COMMISSION DU VIEUX PARIS

SEANCE PLENIERE DU 22 JUILLET 2010

COMPTE RENDU

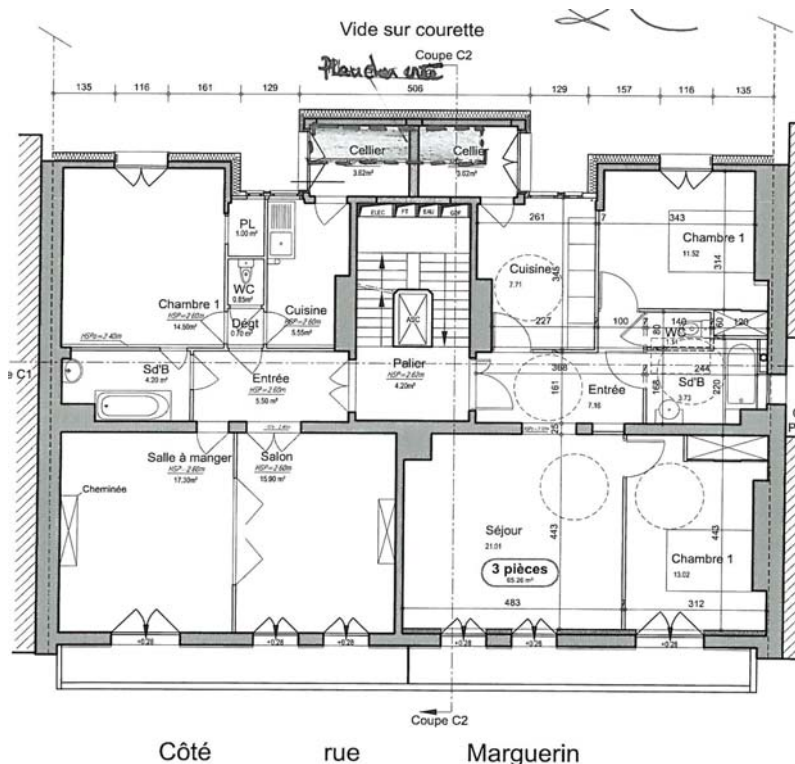
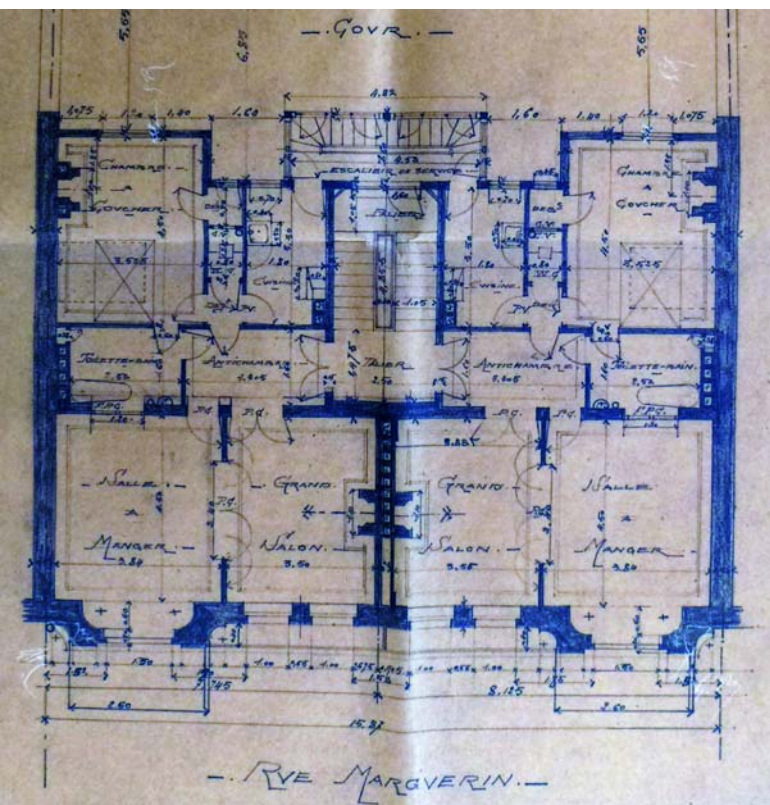
En ce qui concerne l'ascenseur, on s'étonne du choix qui a été fait de l'installer dans le vide de l'escalier actuel,

au prix d'une démolition partielle de ce bel escalier, alors même que l'escalier de service est condamné et pourrait tout à fait accueillir une nouvelle circulation verticale. On regrette que l'implantation de gaines techniques prive la cage d'escalier de tout éclairage naturel. Enfin, on déplore l'altération prévue du hall, justifiée par des aménagements utilitaires qui pourraient fort bien être réorganisés.

Dans la mesure où l'escalier de service doit être supprimé dans l'opération, elle a demandé que l'ascenseur et les gaines verticales en occupent l'emplacement et ne détruisent pas l'escalier principal, dont on prévoyait en outre de déposer les vitraux et de supprimer l'éclairage naturel. Enfin, elle a demandé que soient respectés au maximum la composition et les décors du hall d'entrée (BMO du 17 août 2010).

Ci-dessous : axonométrie du projet, en rouge les restitutions à l'identique, en jaune les restitutions avec adaptation et en bleu les restaurations (document Alain-Charles Perrot, ACMH).

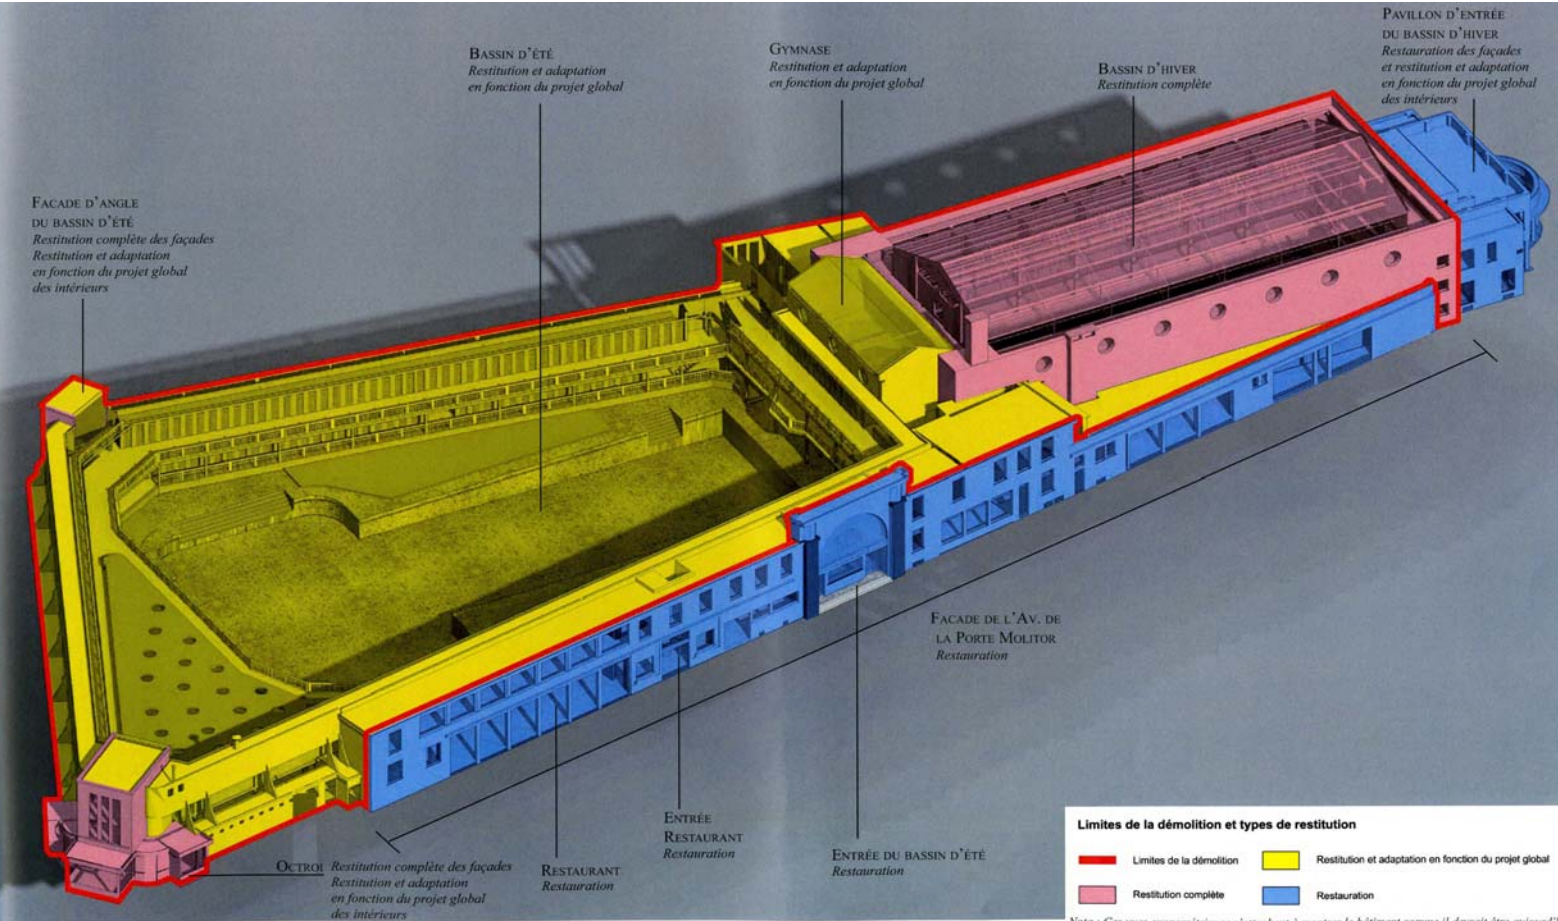
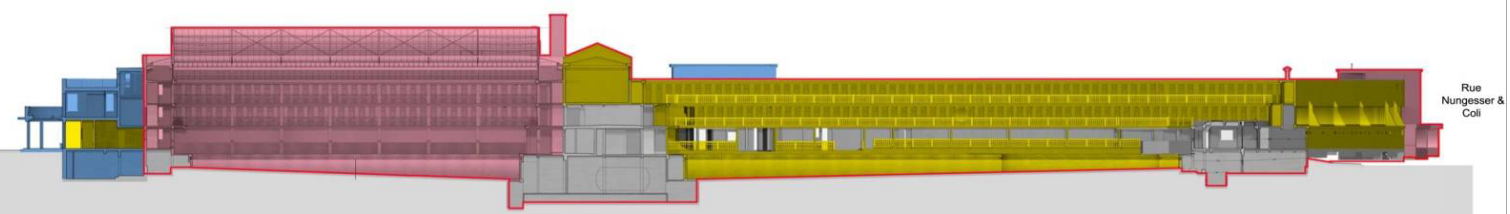
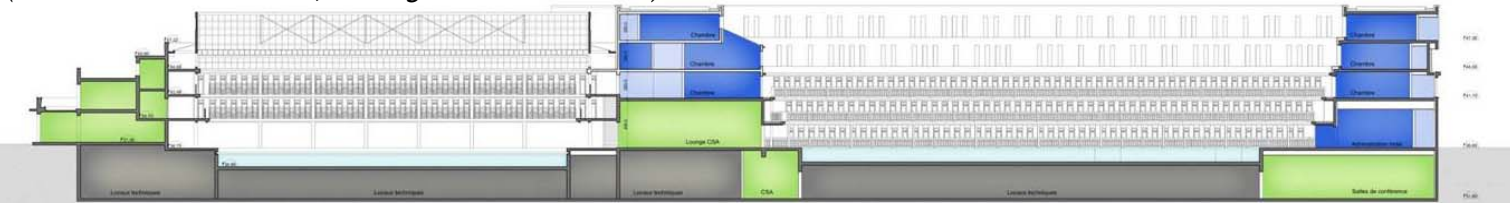
DISCUSSION. Ce dossier pose la question de la valeur d'une inscription à l'Inventaire supplémentaire des monuments historiques, puisque les bâtiments protégés vont ici être en grande partie démolis et reconstruits, à l'identique pour certaines parties, adaptés et renforcés dans d'autres, de manière à pouvoir supporter la surélévation nécessaire à l'équilibre financier du projet. Plusieurs membres s'étonnent qu'on puisse démolir des bâtiments inscrits. M. Jean-Paul Philippon revient sur les conclusions de son étude de faisabilité, rappelant le mauvais état réel des structures. Selon lui, les éléments patrimoniaux essentiels de ce site sont la composition en triangle et le programme double ; ces points étant préservés dans le projet, il ne voit pas de raison de s'opposer à la reconstruction des bétons, matériau qui ne se restaure pas. L'absence de réflexion sur la restauration des bétons, en France, est déplorée par plusieurs. A cet égard, le projet est radical, puisqu'il propose la démolition totale de l'édifice. Par ailleurs, les « adaptations » au programme nouveau sont importantes et conduisent à des modifications substantielles : rétrécissement du bassin d'été, disparition du système de coursives et de cabines. L'association d'une prétendue restauration et d'un bâtiment neuf, dont le dessin n'est pas très favorablement apprécié, surprend plusieurs membres qui s'interrogent sur l'intérêt de ce chantier coûteux. En terme de fonctionnement, l'ouverture au public du site est réaffirmé : le bassin couvert fonctionnera comme une piscine publique, sans doute comme les piscines municipales. Des précisions sont apportées sur la conservation et la restauration des éléments de décor, notamment les vitraux de Barillet : ceux qui étaient restés sur place ont été mis à l'abri du vol et protégés en vue du chantier.

RÉSOLUTION. La Commission du Vieux Paris, réunie le 22 juillet 2010 à l'Hôtel de Ville sous la présidence de M^{me} Danièle Pourtaud, adjointe au Maire chargée du patrimoine, a examiné le projet de restructuration de la piscine Molitor, édifice inscrit en totalité à l'Inventaire supplémentaire des monuments historiques. La Commission a pris acte des expertises techniques concluant à l'impossibilité de conserver les bétons et du parti patrimonial qui en découle, consistant à ne conserver que les façades des entrées principales et à reconstruire l'ensemble des structures, soit pour les restituer à l'identique (bassin d'hiver), soit pour les adapter (bassin d'été). Elle a regretté que la démarche engagée n'ait pas permis d'aboutir à une restauration plus fidèle et que la reconstruction du bassin d'été comporte des modifications substantielles (réduction de l'espace central et du bassin, disparition des cabines et coursives des deux premiers étages, surélévation). Elle a enfin demandé qu'une attention particulière soit portée au protocole de restauration des mosaïques, ainsi qu'à la préservation de l'ensemble des vitraux (BMO du 17 août 2010).

Ci-dessus : plan général des démolitions (en rouge, les ouvrages conservés et en bleu, ceux à démolir).

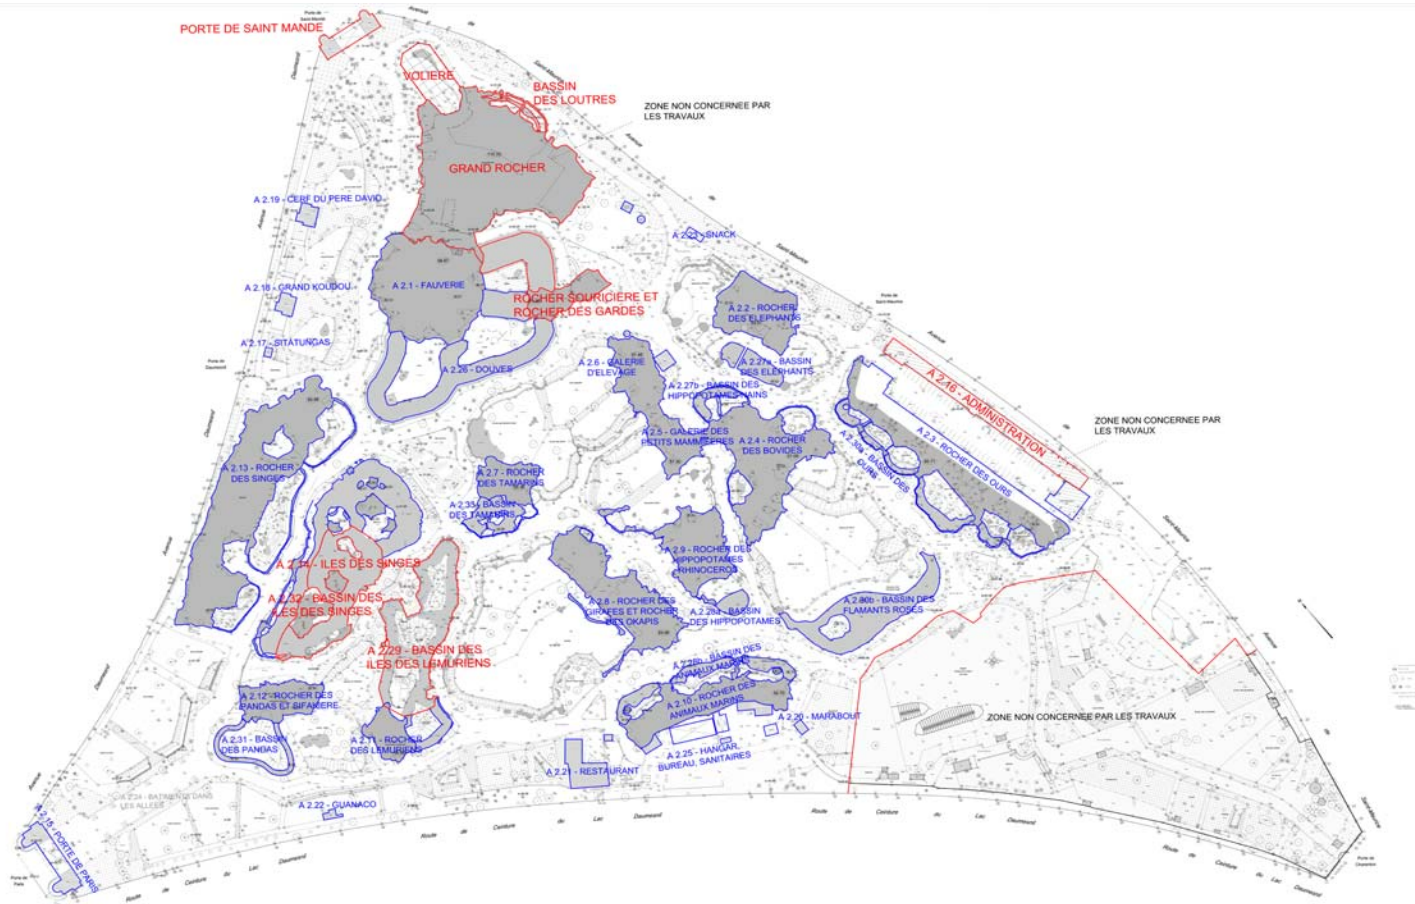
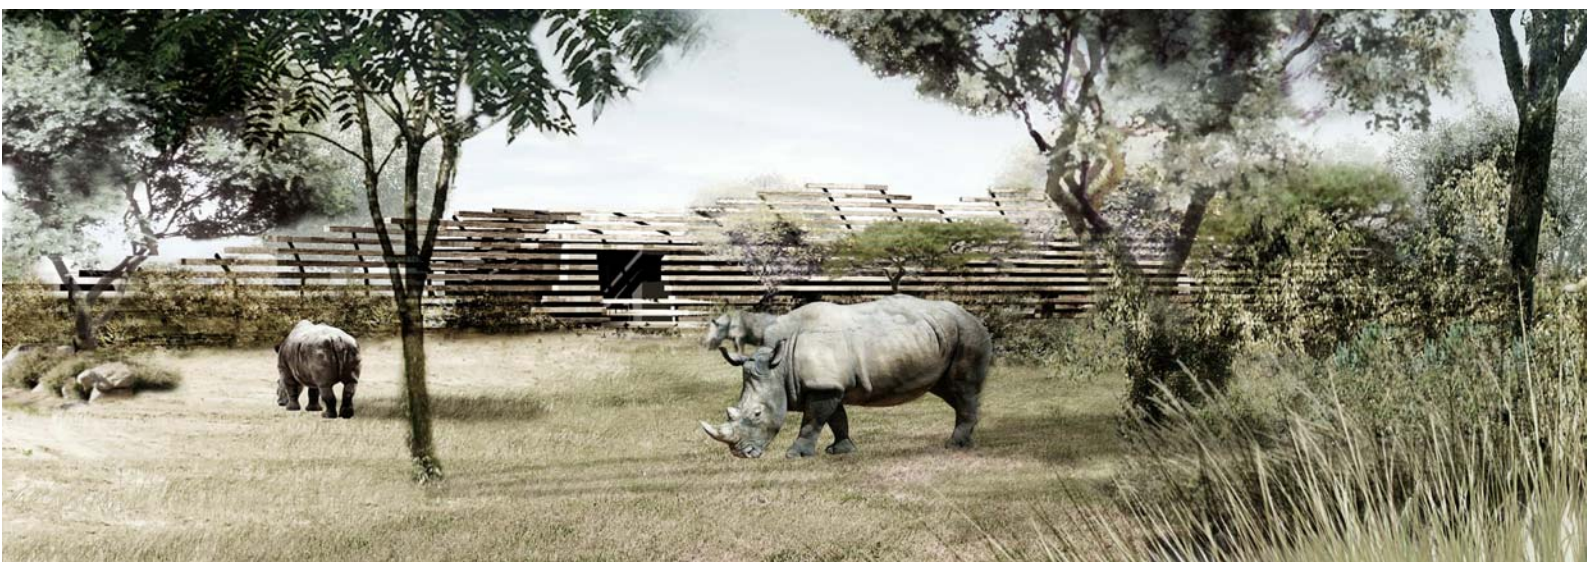
DISCUSSION. A ce projet de « réinvention du zoo de Vincennes », les membres réagissent en s'appuyant sur les dossiers précédemment évoqués. Le manque de connaissance, en France, sur la restauration des bétons anciens est rappelé. Comme pour la piscine Molitor, la préférence est allée à une démolition quasi-totale du site, une infime partie étant restaurée, alors qu'il s'agit précisément d'une œuvre d'ensemble, parfaitement homogène qui n'appelle pas de traitement différencié. Le grand rocher n'a d'intérêt qu'environné par les petits rochers des autres animaux. On souligne l'originalité du programme et la qualité de l'architecture de Letrosne qui a fait de chaque rocher une œuvre plastique.

En outre, on déplore la mise devant le fait accompli de la Commission, qui n'a pas été consultée en amont et à qui on présente un bâti dégradé dont la démolition est plus facile à justifier par la sécurité. D'une manière plus générale, on remarque l'habitude de plus en plus fréquente en France d'opter par facilité pour des démolitions totales, alors qu'à l'étranger un soin particulier est apporté à l'enrichissement des constructions anciennes par des bâtiments neufs, notamment dans le domaine très spécifique des zoos.

Plusieurs membres se sont étonnés de l'absence d'étude historique dans le dossier de permis de construire, comme il est d'usage pour des bâtiments patrimoniaux, alors qu'existent, en nombre limité il est vrai, des ouvrages et travaux universitaires sur ces questions, à l'échelle européenne. La spécificité de celui de Vincennes, adaptation systématisée et esthétisée du modèle Hagenbeck, a déjà été soulignée, mais il ne semble pas que l'approche historique et patrimoniale ait été prise en compte dans un projet qui postulait la table rase du site. L'œuvre de l'architecte Charles Letrosne, par ailleurs, malgré son importance, est méconnue. Devant l'ampleur des démolitions et l'absence de prise en compte patrimoniale, il est suggéré de demander une protection au titre des monuments historiques.

RESOLUTION. La Commission du Vieux Paris, réunie le 22 juillet 2010 à l'Hôtel de Ville sous la présidence de M^{me} Danièle Pourtaud, adjointe au Maire chargée du patrimoine, a examiné le projet de reconstruction du Parc zoologique de Paris, dans le bois de Vincennes, construit en 1934 par les architectes Charles et Daniel Letrosne.

Elle a regretté qu'aucune étude historique n'ait été conduite par le Muséum national d'histoire naturelle en amont du projet, dans le but de mettre en lumière la spécificité du zoo de Vincennes parmi les grands parcs européens et d'en dégager la valeur patrimoniale. Dans le projet présenté, seul serait conservé le grand rocher, tout récemment restauré.

S'inquiétant d'un renouvellement aussi radical de l'architecture du zoo, sans équivalent probablement dans les parcs historiques d'Europe, la Commission a demandé que soit envisagée la protection au titre des monuments historiques du parc zoologique de Paris, véritable paysage artificiel fondé sur le jeu de rochers de béton armé, de fonction et d'échelle savamment différenciées, et dont les formes sculpturales ont marqué leur temps (BMO du 17 août 2010).
